Verslag van de vergadering van de stadsbouwmeester en erfgoedcommissie op 30 juli 2026

Aanwezig (live/via Teams):

Voorgevel nieuw

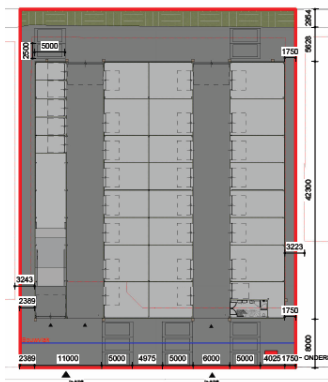
Opmerkingen : Het pand heeft een te gesloten karakter. De architectuur lijkt willekeurig te zijn en sluit niet aan bij het karakter van de functie.

Belangrijk is dat het pand een meer open karakter krijgt en een bijdrage levert aan de sociale veiligheid. Gezien de positie op het perceel kunnen de zijkanten gesloten blijven.

1. Maak het pand afsluitbaar in verband met sociale veiligheid.
2. Zorg in de architectuur voor meer zicht op straat en openheid bij de rijvlakken. Dit kan met name op de eerste verdieping.
3. Een meer industrieel ontwerp past beter bij het karakter van het pand met opslagboxen.

Voorgevel bestaand en nieuw

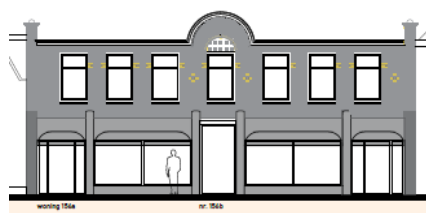
Opmerkingen : De stadsbouwmeester heeft veel waardering voor het plan. De stadsbouwmeester beoordeelt het plan echter negatief, omdat het plan op een aantal punten niet akkoord is of nog verder moet worden uitgewerkt. Het is belangrijk dat de oorspronkelijke structuur van het pand zoveel mogelijk behouden blijft.
Om de bezwaren weg te nemen adviseert de stadsbouwmeester het volgende:

2. Voorgevel:
Er is een goede voorstudie gedaan voor het nieuwe ontwerp van de voorgevel.
a. Laat het ontwerp van de nieuwe pui op de begane grond beter aansluiten bij de nieuwe woonfunctie. Het voorgelegde ontwerp is nog te veel een aansluiting bij de voorgaande winkelfunctie.

b. Neem in de nieuwe pui een tussendorpel op om de pui te breken. Dit geeft meer detail in het gevelbeeld en sluit in maat en schaal beter aan bij de woonfunctie.

c. Het doorlopen van de overhoekse pui naast de entree heeft de voorkeur. Als hiervoor een te grote constructieve ingreep gedaan moet worden, is het voorgestelde plan akkoord.

d. De maat van de panelen in de poortdeur voor de gang niet uitlijnen met de aangrenzende weldorpel. Het onderste paneel kan lager. Dit komt de eigen identiteit van de poortdeur ten goede.

e. Van de poortdeur moeten beide delen open kunnen. Dit blijkt nu niet uit tekening.
f. Haal de huidige luifel van de burens weg. Hier kan een andere luifel voor terug komen. Voor de burens is dit nu een kans om ook hun entree op te knappen.

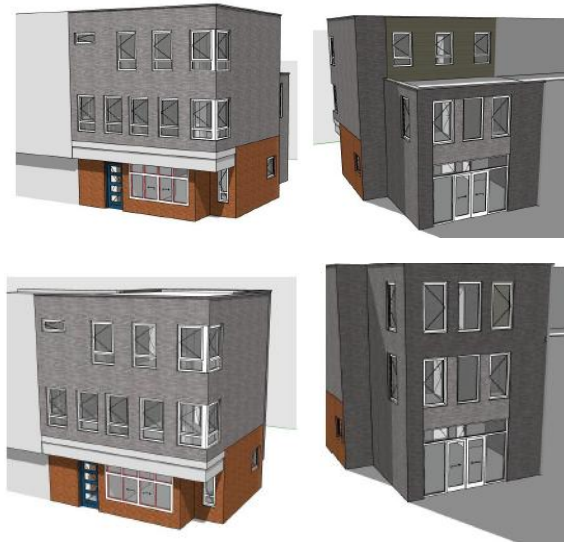
- Conclusie** : **In principe akkoord**, niet strijdig met redelijke eisen van welstand.
- Motivering** : Het bouwplan voldoet in principe aan de criteria van het door de raad vastgestelde beleid. De architectonische uitwerking zijn voldoende hoogwaardig en verzorgd en afgestemd op de bestaande gebouw en de omgeving.
- Opmerkingen** : Details ontbreken nog en het materiaal van gevelbekleding parkeergarage valt niet te beoordelen.
